Les Martres-de-Veyre
naturellement vôtre
Mairie des Martres de Veyre
place Alphonse Quinsat
63730 LES MARTRES DE VEYRE

DELIBERATIONS DU CONSEIL MUNICIPAL

N° 2025-04-01

Objet : avis sur le projet de plan local d'urbanisme intercommunal (PLUI) de Mond'Arverne Communauté

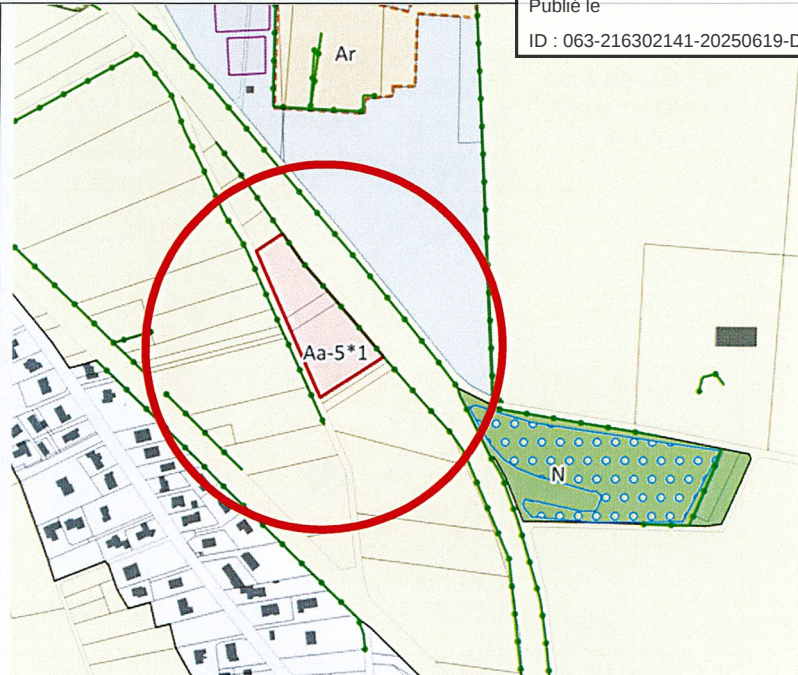
LES PARCELLES
ZD 27 28 29 31 32
CORRESPONDENT
AU FUTUR
CHAMPS
PANNEAUX
PHOTOVOLTAÏQU
ES

LA ZONE Aa-5*1 N'EXISTE PAS, METTRE LES PARCELLES A LA ZONE AA-4*1

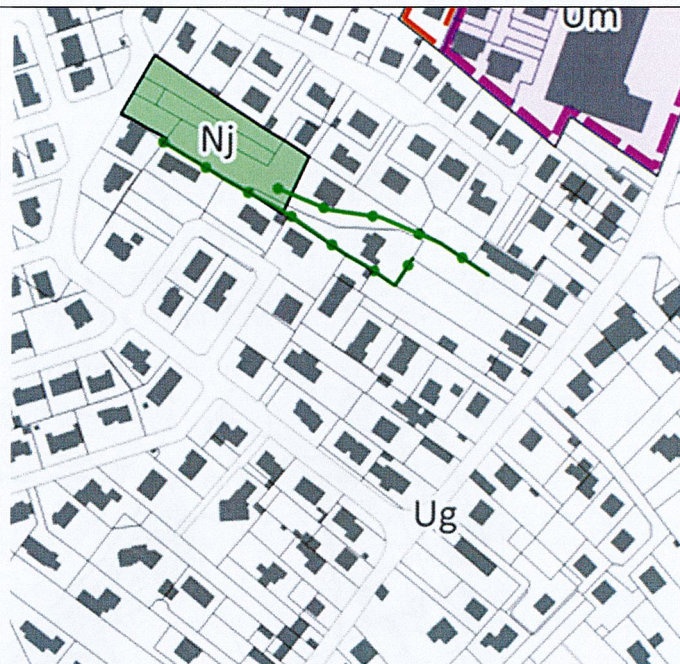
LES PARCELLES
ZB 257 -238-230
ET 123 SONT EN
ZONES NJ

CES PARCELLES SONT A REMETTRE EN ZONE UG COMME LES PARCELLES AVOISINANTES

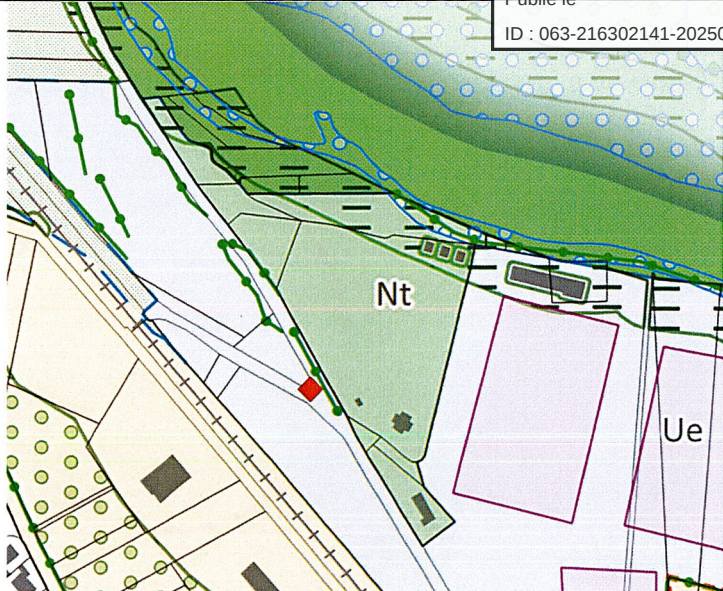
LES PARCELLES
ZD 1- 248 - 811 -
812-813-814 DU
CAMPING SONT
EN ZONE NT

LE ZONAGE NT N’EXISTE PAS AU REGLEMENT.

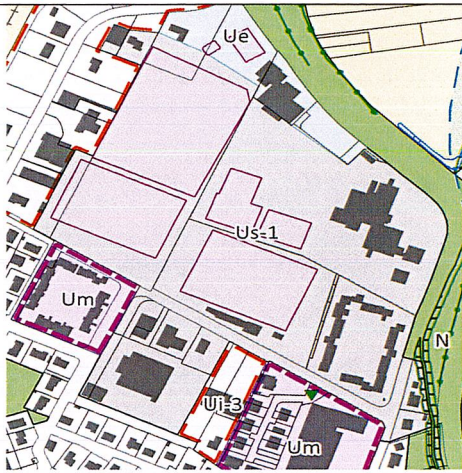
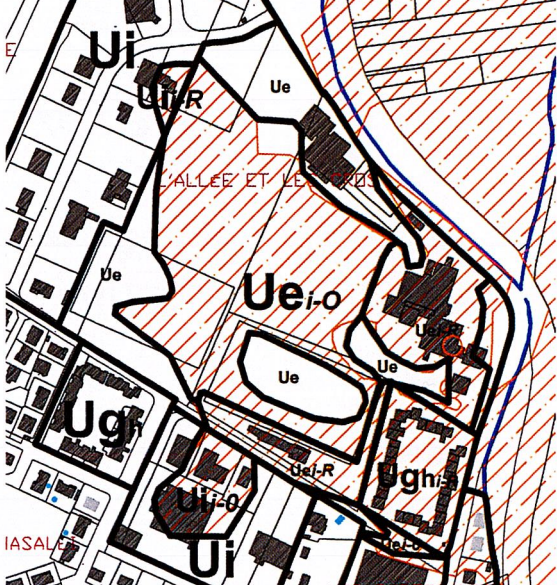
LA ZONE US -1
NE SUIT PAS LE
TRACE DU PPRNI
DE L’ALLIER

RETABLIR LE TRACE SELON LE PPRNI DE L’ALLIER

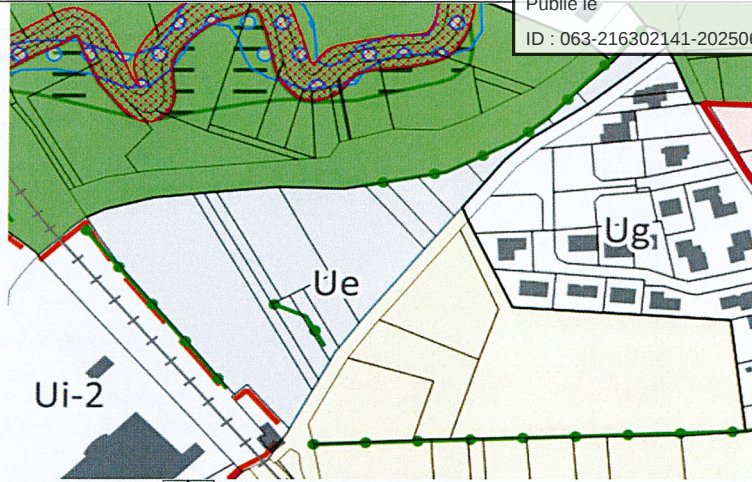
LES PARCELLES
ZM 23-24-25-26-
27-28-29-30-31-
32-33-34-35-36
CORRESPONDENT
AU NOUVEAU
CIMETIERE

LA LEGENDE CIMENTIERE DOIT ETRE AJOUTEE.

PIECE N° 1 - PLAN OAP LA SAGNE

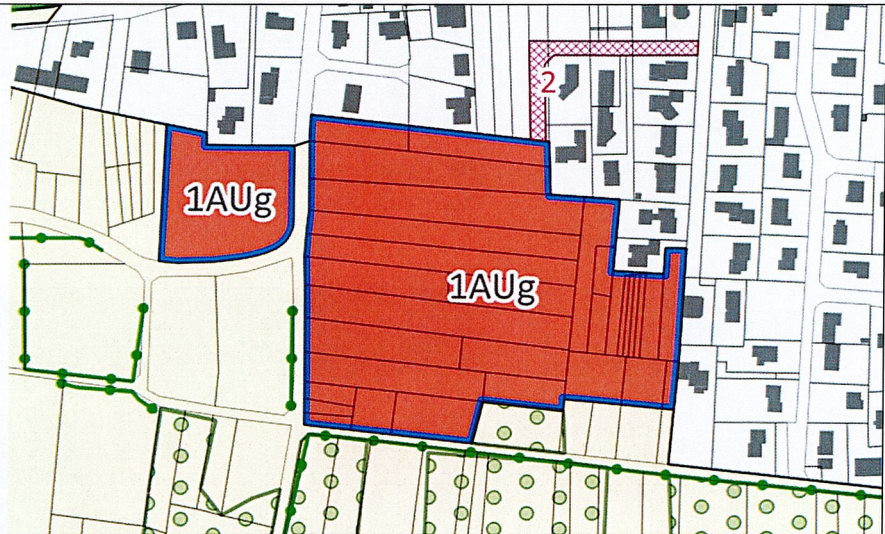
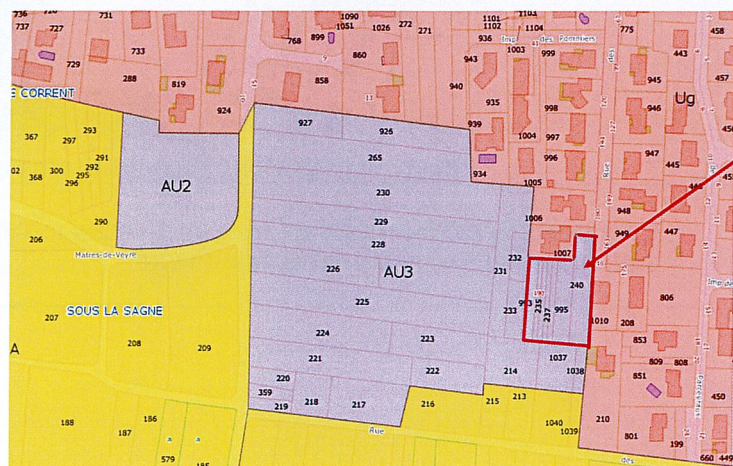
- Page 102 : l'OAP - La Sagne est à modifier selon le plan en pièce n° 1 ci-dessous.

- Page 2 et 71 : L'OAP - La Sagne est à modifier selon le plan en pièce n° 1 ci-dessous. Le nombre de logements, ainsi que la superficie, sont erronés.

OAP DE LA
SAGNE :
PARCELLES AL
993-995-235-236-
237-238 ET 240
EN ZONE 1AUG

REPRENDRE L'OAP SELON PLAN DEFINIT LORS DE L'ELABORATION DU
PLUI

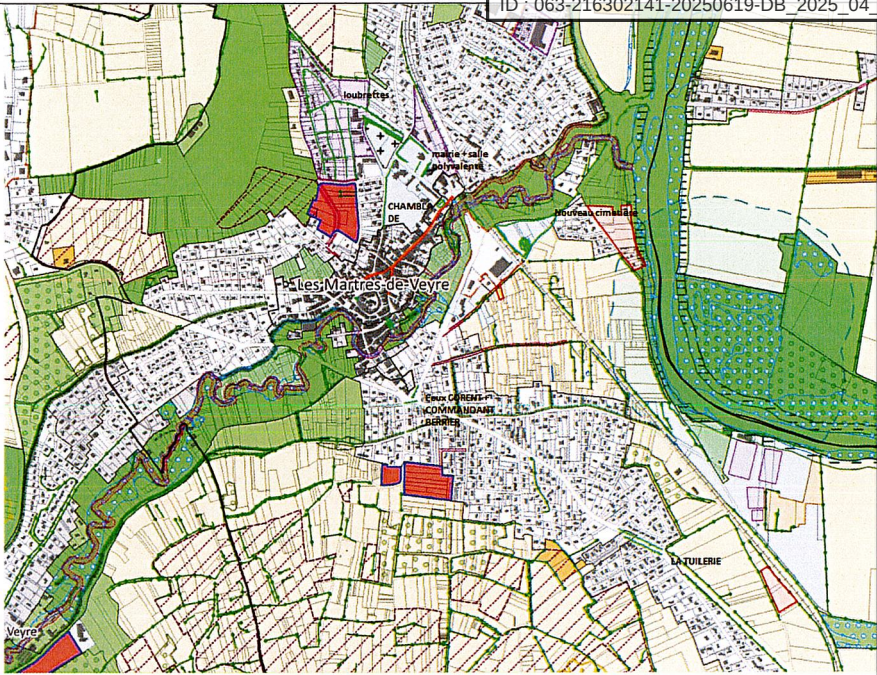
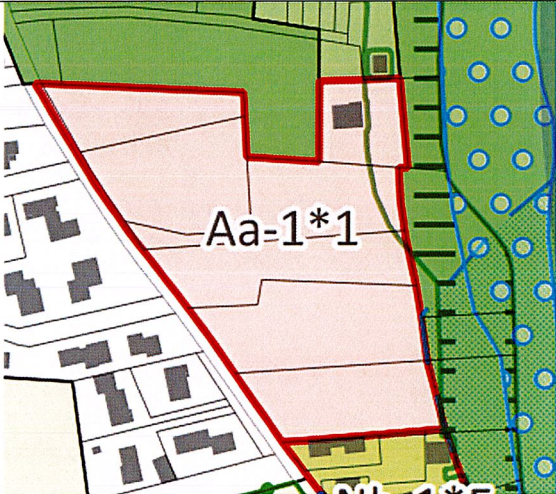
S HAIES MANQUANTES SUR PLANS : ➤ LOUBRETTE ➤ MARIE ➤ SALLE POLYVALENTE ➤ CHAMBLADE ➤ CIMETIERE LES FIGUIERS ➤ FEUX TRICOLORES RUE DE CORENT ET AVENUE COMMANDAN T BERRIER ➤ RUE DE LA TUILERIE ➤ SECTEUR L'ESPINASSE - RUGBY	 PLAN TRANSMIS LORS DE L'ELABORATION DU PLUI
ZONE AA-1*1 STECAL - LE HANGAR N'EST PAS MATERIALISE SUR LA PARCELLE	 PARCELLES EN ZONE UI AU PLU ACTUEL
REPRENDRE LES EMPLACEMENTS RESERVES SELON LES REMARQUES FORMULEES SUR LE CAHIER COMMUNAL DES MARTRES-DE-VEYRE

PIECE N° 3 - EMBLACEMENT RESERVE N°4

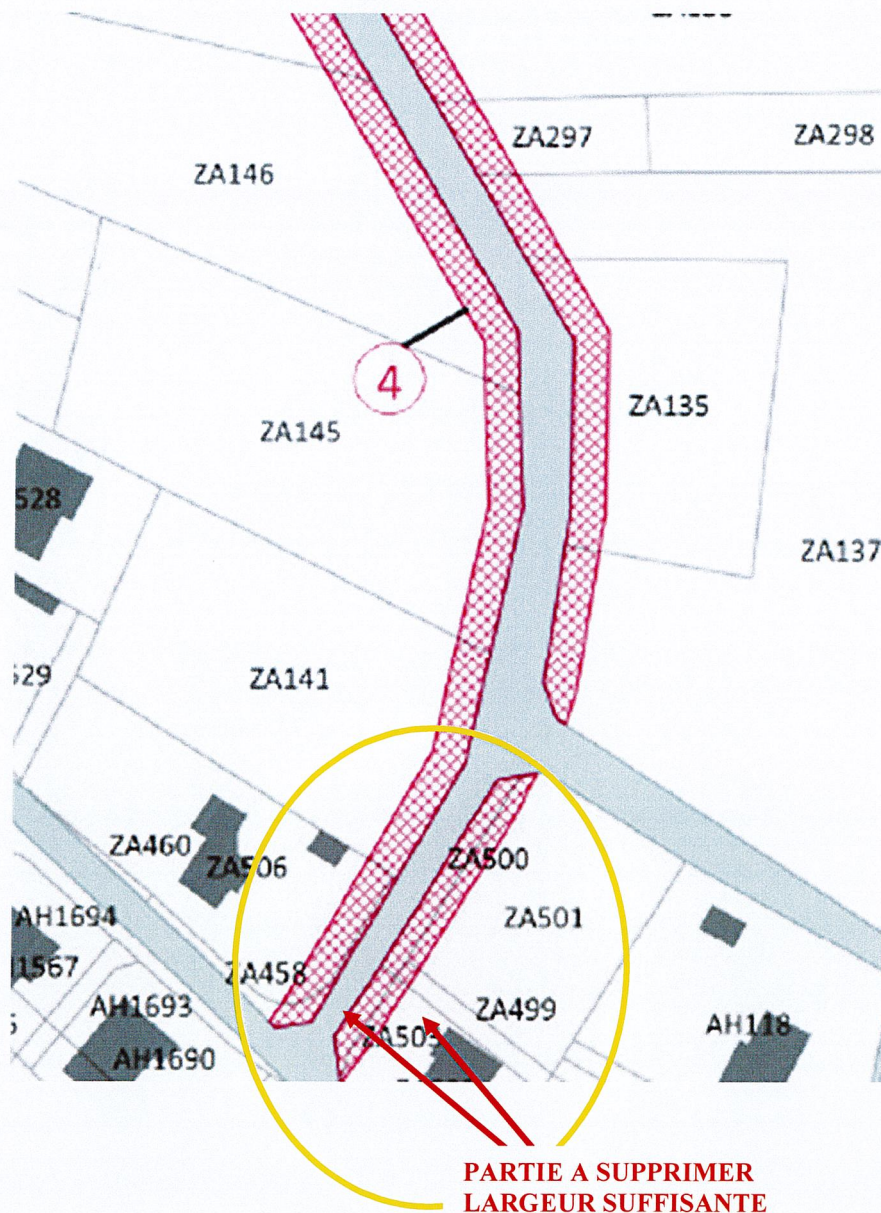
- Listes des emplacements réservés :
 - emplacement réservé n°2 : page 4 : le nom de l'OAP de l'emplacement réservé est erroné : changer AU3 en 1AUg.
 - l'emplacement réservé n°7 est à supprimer car l'OAP La Prairie prévu au PLU n'est plus en vigueur au PLUi.
- Plan des emplacements réservés n° 3, 4, 5 : le tracé pour l'emplacement réservé n°4 est à modifier sur la partie basse de la rue St Verny. La voirie est déjà assez large sur cette partie basse pour la voirie (voir pièce n° 3 ci-dessous).
- STECAL : La zone identifiée Aa-1*1 a été passé agricole alors qu'elle était en zone Ui du PLUi. Aucune information sur ce STECAL.
Modifier le zonage du STECAL identifiant le champ de panneaux photovoltaïques : remplacer le zonage Aa-5*1 (qui n'existe pas) par le zonage Aa-4*1.
- RISQUES ET CONTRAINTES : la zone de bruit n'est pas lisible sur le plan : modifier la légende.
